**Územný plán mesta
Nové Zámky
Zmeny a doplnky č. 1**

Záväzná časť

ZMENY A DOPLNKY č.1 ÚZEMNÉHO PLÁNU MESTA NOVÉ ZÁMKY
- záväzná časť

Urbanistické bloky 04-01 až 04-03
Urbanistické bloky 16-01 až 16-38

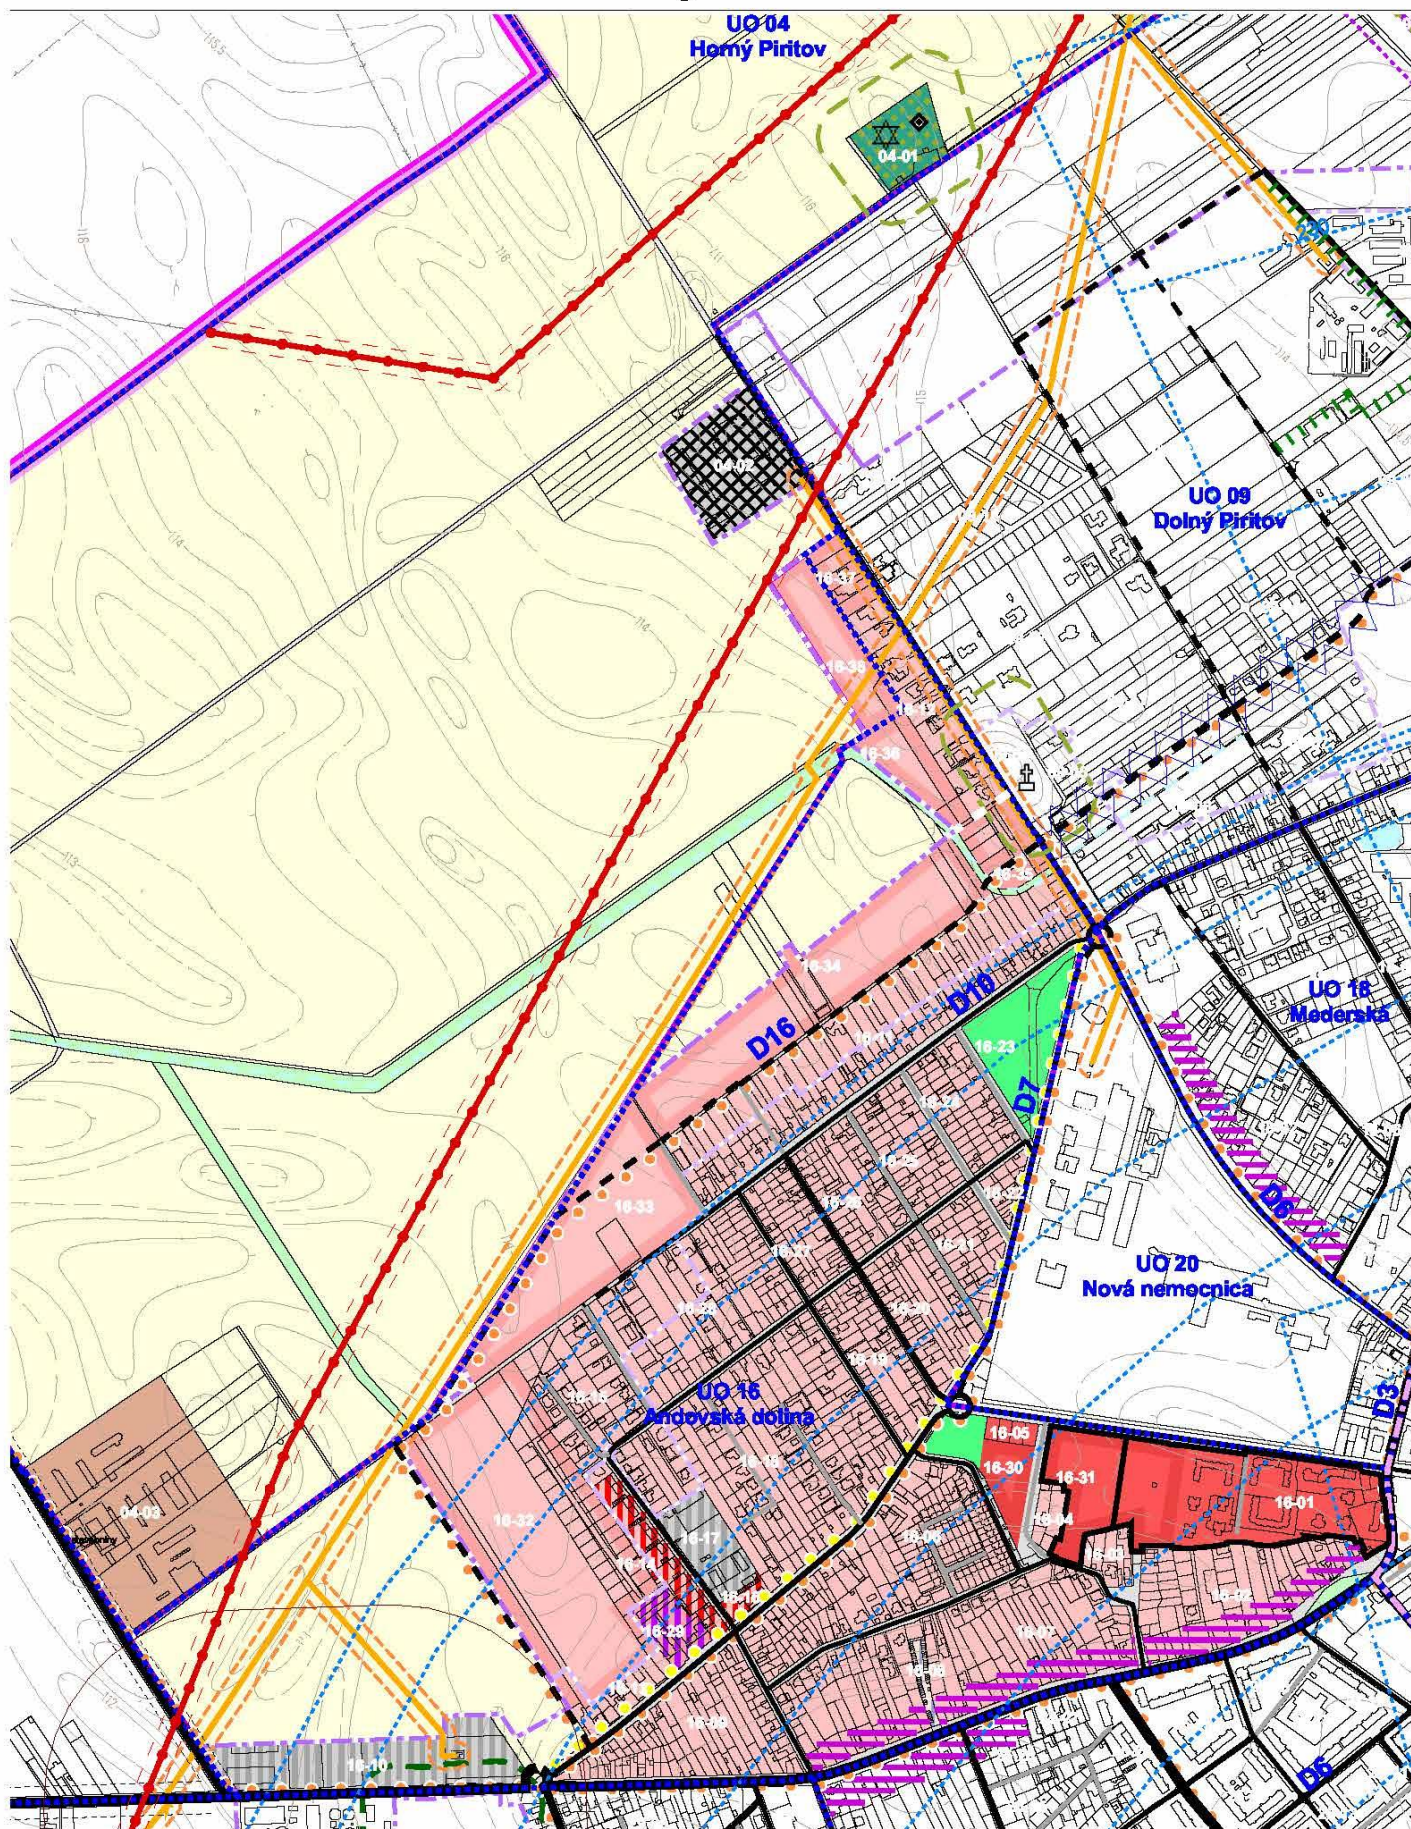
Na str. 34 sa schéma Urbanistický obvod č. 04 a Urbanistický obvod č 16 ruší a nahrádza sa novou schémou:
